**INFORME CONSOLIDADO DE SOLICITUD DE ACLARACIONES, RECTIFICACIONES
Y/O AMPLIACIONES AL ESTUDIO DE IMPACTO AMBIENTAL DEL PROYECTO
"CONEXIÓN VIAL RUTA 78 HASTA RUTA 68"**

Nombre del Titular : Sociedad Concesionaria Conexión Vial Ruta 78-68 S.A.
Nombre del Representante Legal : Juan Alfredo Küster
Dirección : Av. Américo Vespucio 4665, región Metropolitana.

El presente Informe Consolidado de Solicitud de Aclaraciones, Rectificaciones o Ampliaciones al Estudio de Impacto Ambiental del proyecto "Conexión Vial Ruta 78 hasta Ruta 68", contiene las observaciones generadas en virtud de la revisión de la Adenda.

Figura 1. Plan Regulador Metropolitano de Santiago

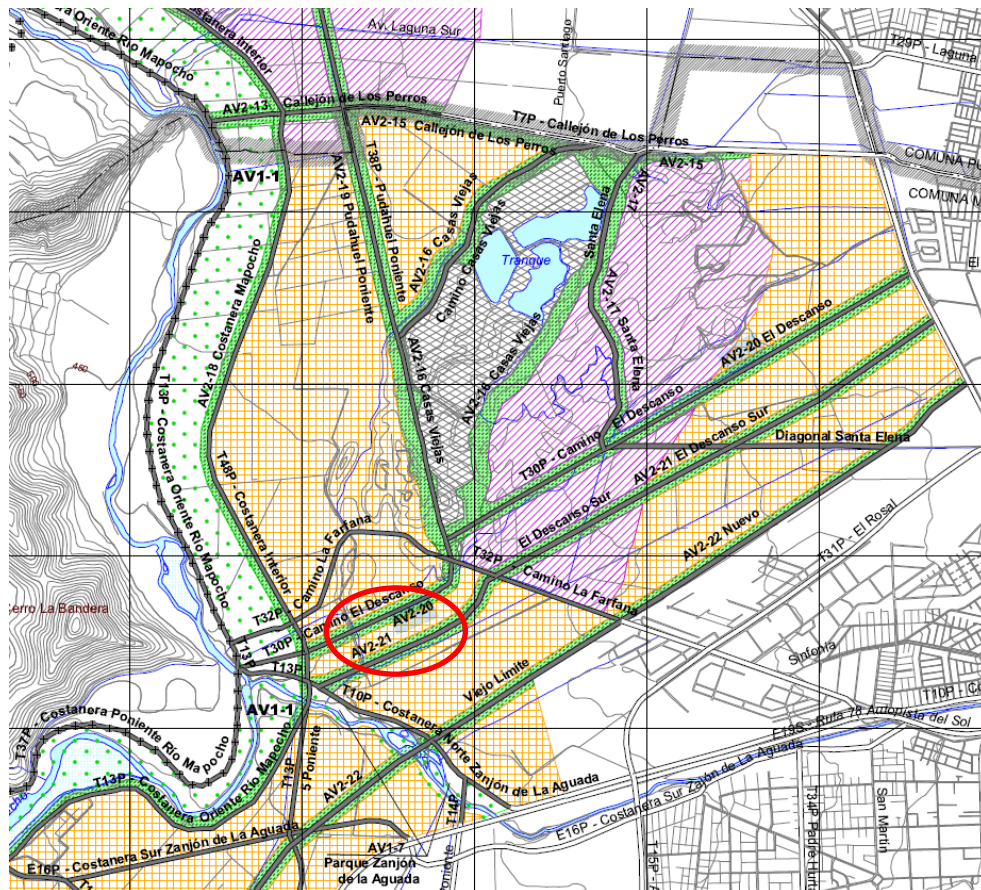
- 1.3. Se solicita al titular que especifique la forma de dar cumplimiento respecto a las áreas verdes AV2-21 El Descanso Sur y AV2-20 El Descanso (ver círculo en rojo de la Figura 1), ya que es una vía con afectación a utilidad pública, y entró nuevamente en vigencia con la puesta en marcha de la Ley N°20.791 en el año 2014.
